Vooroverleg- en inspraaknota voorontwerp-bestemmingsplan 'Stationsgebied 2020' en voorontwerp-beeldkwaliteitsplan

1. Inleiding

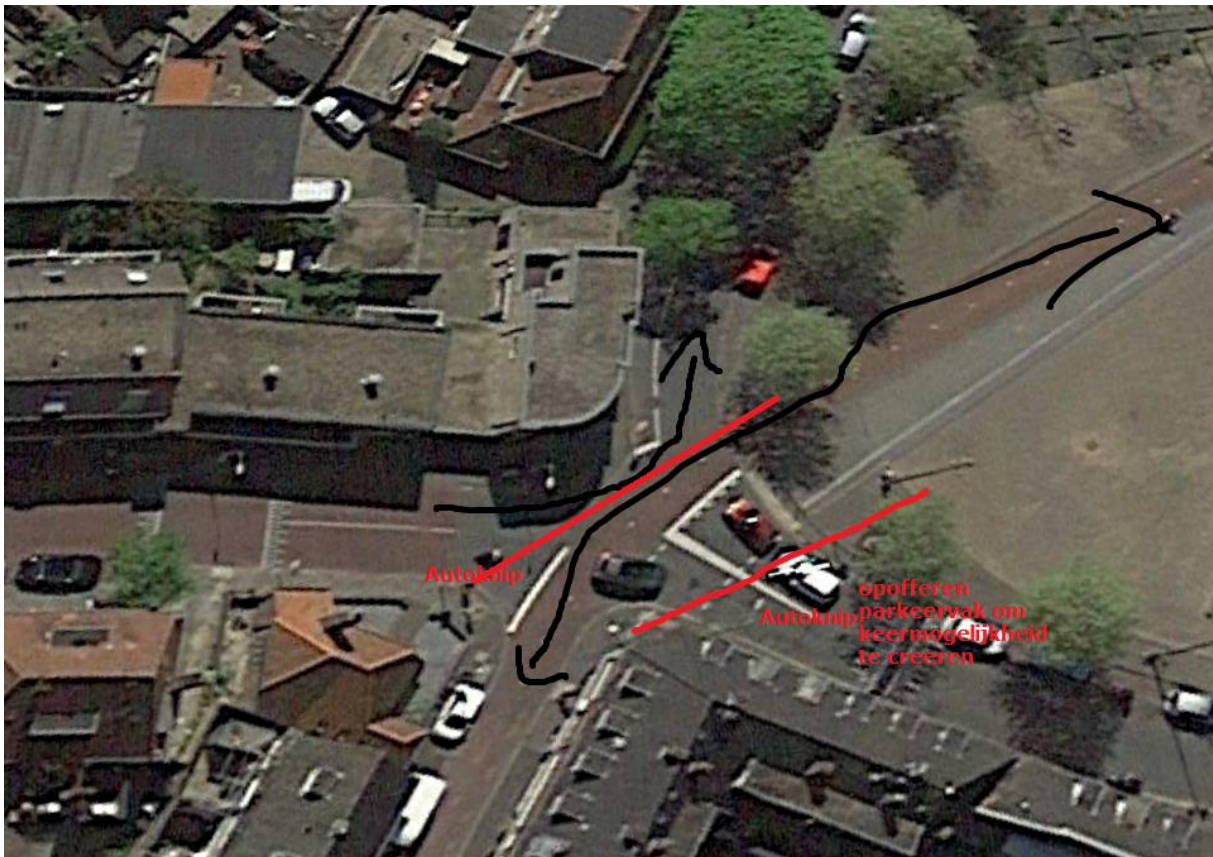
Vraagt bij de bestrating niet dezelfde stenen te gebruiken als bijvoorbeeld op het eerste deel van de Groest en in de Leeuwenstraat. Die stenen worden bij regen namelijk heel glad en dus gevaarlijk.

In de openbare ruimte van het stationsgebied moet het Hilversumse landschap ervaarbaar zijn. Dit doen we door zo veel mogelijk inheems groen aan te planten en de bestrating te laten refereren aan de lokale ondergrond. De bestrating zoals op de Groest en de Leeuwenstraat komt daarvoor niet in aanmerking.

Oosterspoorplein

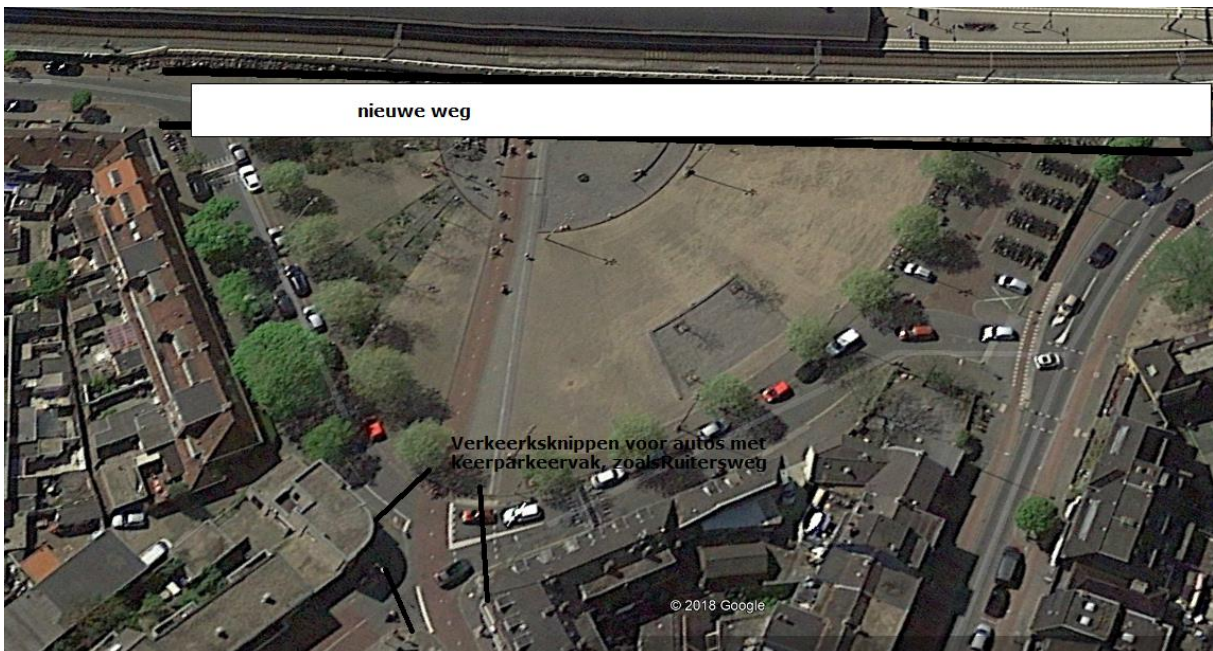
Vraagt om parallel aan het spoor een 'brug' voor (alleen) auto's te realiseren (boven de fietsers & voetgangers) ter verbetering van de verkeersveiligheid en doorstroming. Er kan dan een knip voor auto's komen bij de fietstunnelmonding (misschien met ruimte om op de Kleine Drift linksaf te slaan naast een doorgaand fietspad). Het zeer gevaarlijke kruispunt tunnel - Kleine Drift voor fietsers kan dan vervallen.

De ontsluiting van de wijken achter het spoor verbetert: in plaats van via de Kleine Spoorbomen kunnen auto's dan relatief makkelijker naar de Beatrixtunnel rijden. Een brug kan zowel voor eenrichtingsverkeer (zuidwaarts) worden gemaakt als tweerichtingsverkeer. De laatste lost de meeste problemen op.

De fietsparkeervakken moeten elders op het plein worden herplaatst, bijvoorbeeld onder de nieuwe weg. Door de nieuwe stadsmuur voor de brug hoger te maken kan deze tevens als geluidswal voor spoorgeluid functioneren.

Het Oosterspoorplein valt niet binnen de grenzen van het (voorontwerp)bestemmingsplan. In het voorjaar zal de gemeente een traject opstarten met NS Vastgoed (als eigenaar van het Oosterspoorplein) en betrokkenen (bewoners en anderen) om verdere invulling te geven aan het Oosterspoorplein. Vooruitlopend daarop wordt op basis van een participatiebijeenkomst met de buurtvereniging gestart met de herinrichting van het kruispunt Fietstunnel – Kleine Drift. De werkzaamheden worden in het eerste kwartaal van 2020 uitgevoerd.

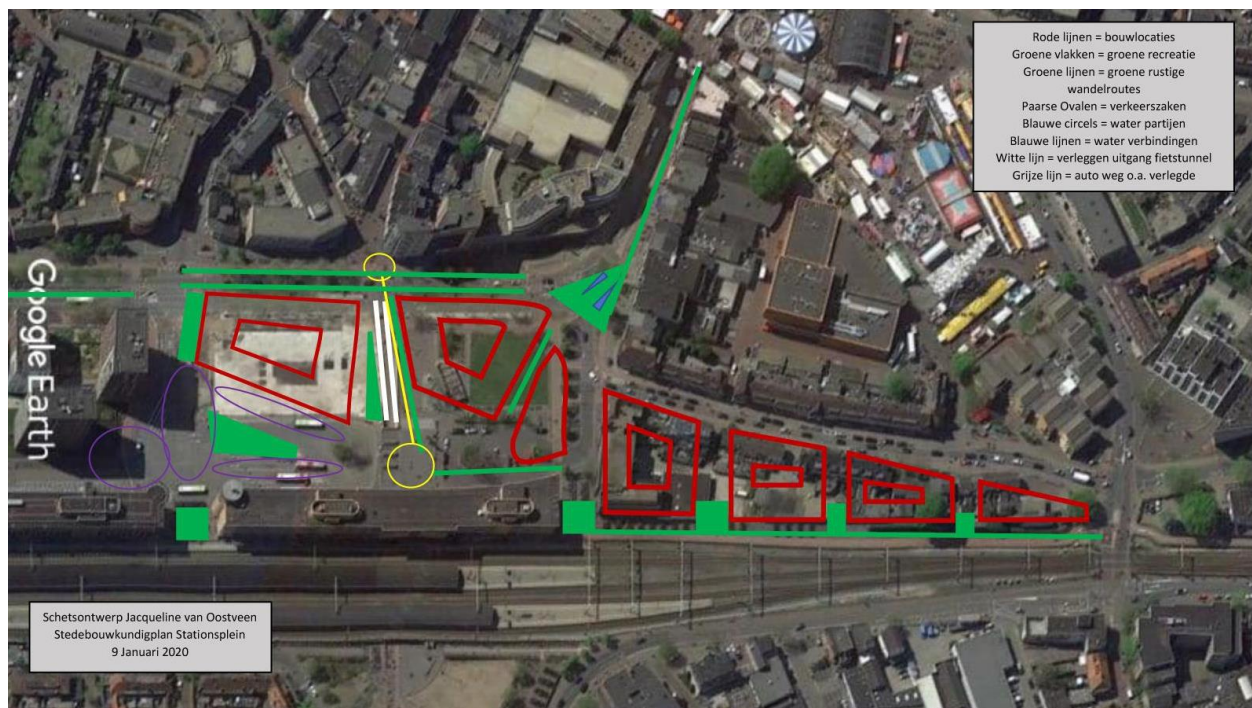
Vraagt nogmaals naar de gestelde kaders stedenbouwkundig plan te kijken, ook vanwege de nieuwe ontwikkelingen. Vraagt om meer openheid in het gebied door een betere balans tussen steen, openbare ruimte, verkeer en groen met een betere integratie van de huidige en historische context.

Voorstel houdt in: verwijderen binnentuinen, realiseren gezamenlijke dakterrassen voor de bewoners en resterende ruimte voor alle inwoners en bezoekers. Bouwvolumes worden hierdoor ook kleiner. Halveer het Koninginneweg-deel met daartussen een groen straatje en een tussendoor naar de markt. Straatmeubilair verwijst naar de vormgeving van oude media apparatuur (zie het bij de reactie gevoegde plan). Richting Leeuwenstraat is er een natuurlijke open trechter die ruim aanvoelt omdat het groen je de stad in leidt. Twee bouwvlakken zijn verschoven en sluiten aan op de bestaande bebouwing. Herontwikkeling in samenwerking met die eigenaren is een mogelijkheid. Kost de gemeente waarschijnlijk ook minder. Er ontstaat een groter plein en het volume van de gebouwen voelt veel minder volumineus aan. Het 3^e bouwblok verdwijnt, er komen 2 kleinere bouwblokken terug. Via gezamenlijke overbruggende ontmoetingsruimtes op de 2^e of 3^e verdieping zijn deze gekoppelde aan de herontwikkelde locaties. De bouwhoogte is hoger aan de stadkant en loopt af richting station om zo ook een

minder volumineus gevoel te geven. De gebouwen hebben een groene uitstraling en zorgen voor het verticale groen op het plein.

In deze fase van de planvorming is inspraak gevraagd op het voorontwerp-bestemmingsplan en het voorontwerp-beeldkwaliteitsplan. Beiden zijn een uitwerking van het Stedenbouwkundig plan dat in mei 2019 na 3 jaar studie en planvorming door de raad is vastgesteld. In de aanloop naar vaststelling van het Stedenbouwkundig plan zijn meerdere momenten geweest voor reacties en opmerkingen. Ook zijn er ontwerpen en schetsen ingebracht door bewoners en belanghebbenden. Deze zijn allemaal serieus bestudeerd en afgewogen en er zijn elementen uit overgenomen. In deze fase is er daarom geen ruimte meer om een compleet nieuwe opzet van het Stedenbouwkundig plan voor te stellen.

Plannen 2015

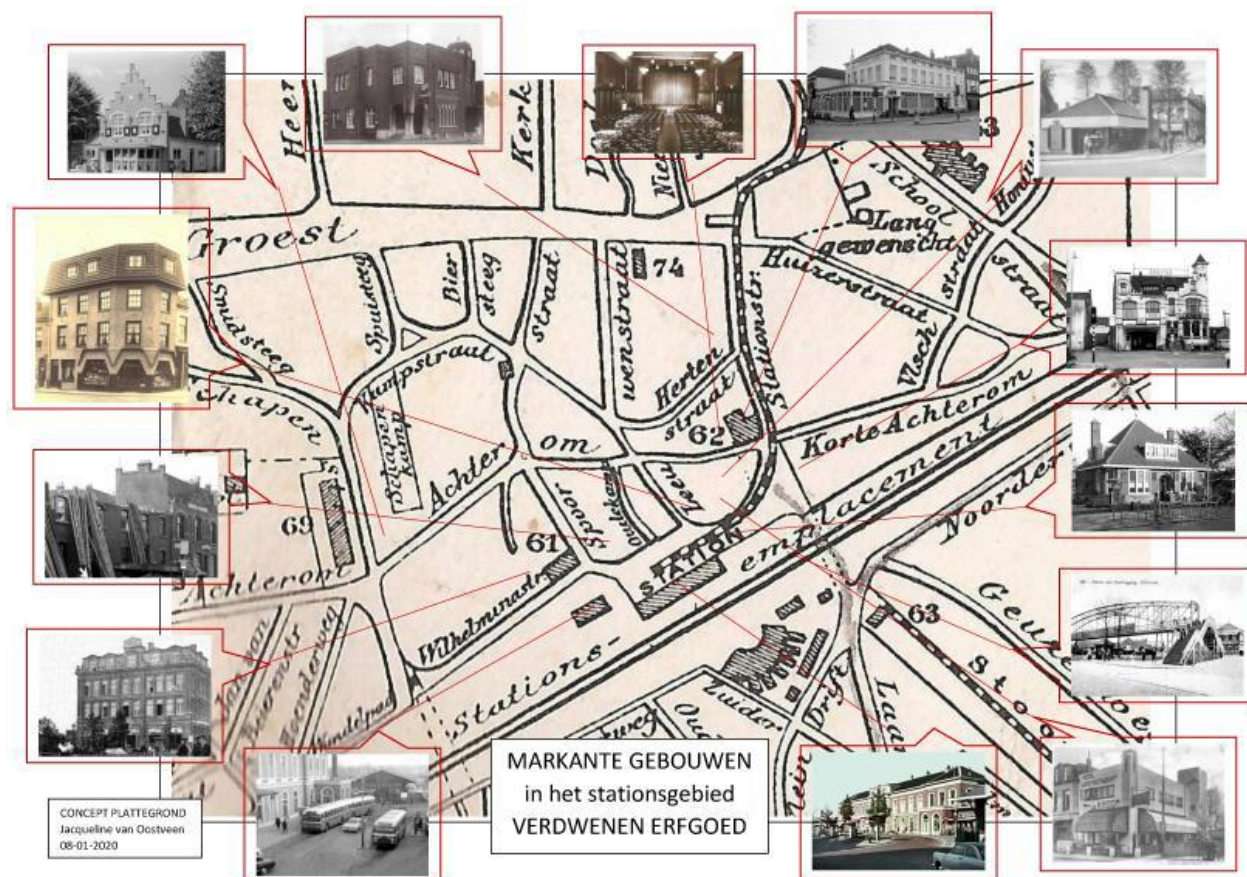
De straten vormen een kruis net als in de plannen van 2015. De zichtlijnen lopen echt naar de Groest, kruising Kampstraat en Spoorstraat en natuurlijk station. Op deze zichtassen worden bouw elementen geplaatst. Veel van de uitgezochte informatie voor het '7 straatjes plan' kan zeker in de verdere ontwikkeling en uitvoering worden meegenomen.

Volgens reclamant is er wel gekeken naar de historische context van het centrum maar te weinig naar de plek. Inspiratie van de markante gebouwen (zie afbeelding) of referentie naar het historische stratenplan worden niet terug gezien in het beeldkwaliteitsplan.
